# 高浜発電所1, 2号の 40年超の運転に係る 審査結果などについて

# 高浜1, 2炉における審査、検査の流れ ～新規制基準適合性に係る審査及び運転期間延長審査の関係～

## 審査結果

#### 4. 耐震・耐津波安全性評価について

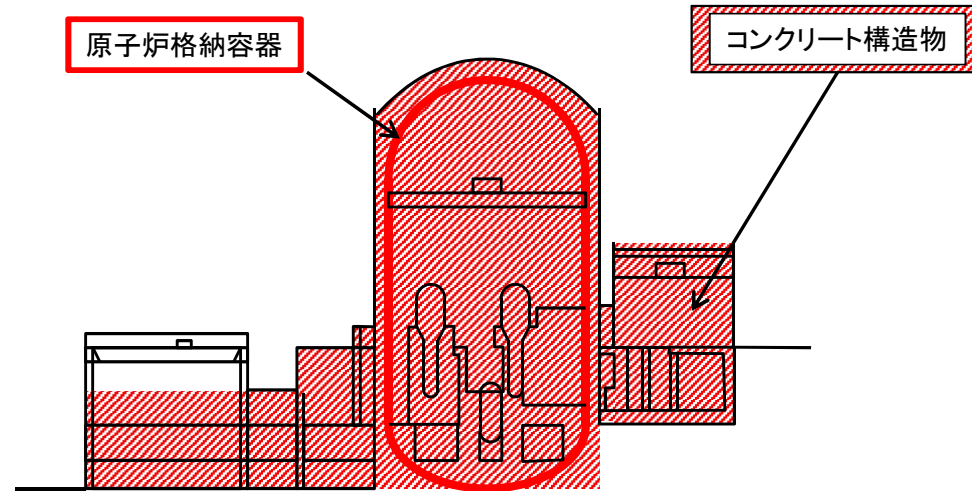
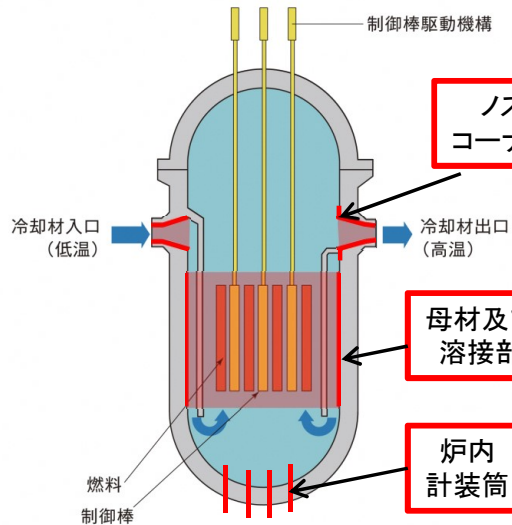
耐震安全性評価として、耐震安全上着目すべき経年劣化事象を考慮した上で評価が行われ、延長しようとする期間において審査基準の要求事項に適合すること、または要求事項に適合しない場合には、適切な保守管理がなされることにより、延長しようとする期間において審査基準の要求事項に適合することを確認。また、耐津波安全性評価として、耐津波安全上着目すべき経年劣化事象を考慮した上で、構造強度及び止水性に影響がある機器・構造物を抽出した結果、評価対象機器は抽出されなかったことを確認

## 劣化状況評価 ⑤「電気・計装設備の絶縁低下」

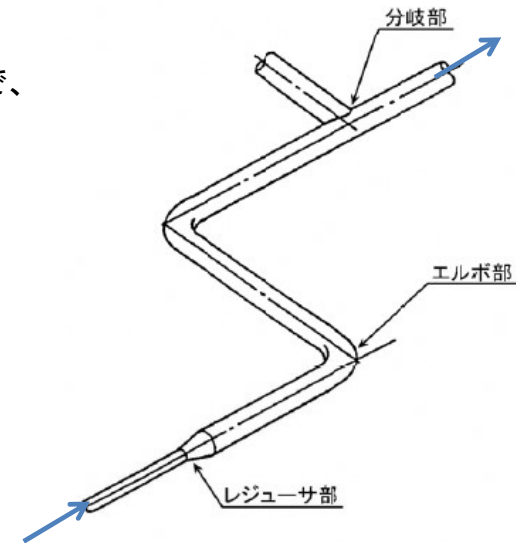
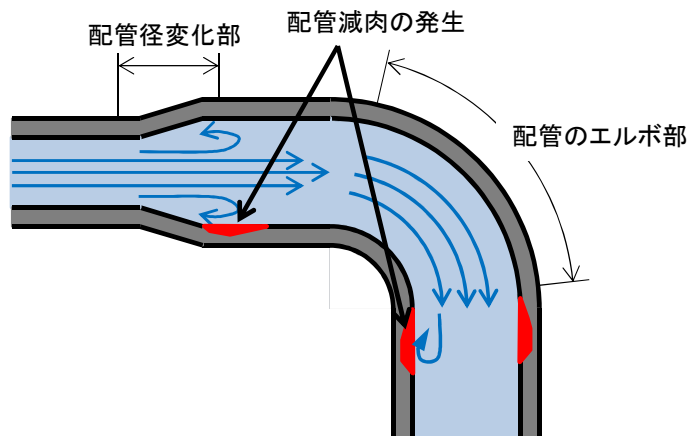
電気・計装設備は使用環境や設計基準事故、重大事故時の熱・放射線により絶縁性能が低下する可能性がある

設計基準事故及び重大事故等で機能が要求される電気・計装設備は、健全性試験による評価の結果、有意な絶縁低下が生じないこと

健全性評価の結果、一部ケーブルについて運転開始後60年以前に有意な絶縁低下が発生すると評価されたこと  
(1号:Aループ高温側サンプル第1隔離弁用動力ケーブル、2号:Aアキュムレータ出口弁用動力ケーブル)  
そのため、ケーブルの交換について保守管理に関する方針を策定したこと  
上記以外の電気計装設備は運転開始後60年まで、有意な絶縁低下が発生しないと評価されたこと
